Opinia Nr 009150

z wyników przeprowadzonych oględzin - ekspertyzy urządzeń grzewczo-kominowych

w budynku przy ul. Os. Górnicze 22/12 w Wałbrzychu  
dotycząca urządzeń grzewczo-kominowych używanych przez  
BOH - Podgórze

Opis 09150-

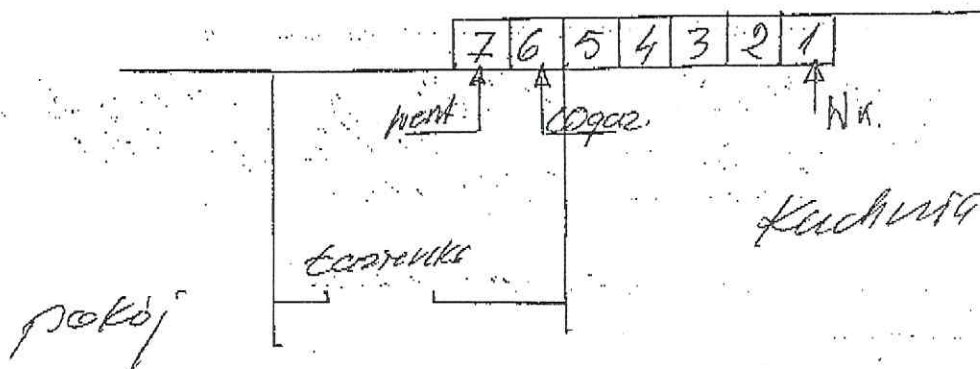
N miejsce podłączonego "kominera" można  
podłączyć kocioł gazowy z zamk. komina  
specjalnie do przewodu m 6.

Wentylacja wymienna kuchenki w przedroomie 1  
Wentylacja wymienna termostaty w przedroomie 4.

Inne uwagi: Wymagane zachowanie z wentylacji
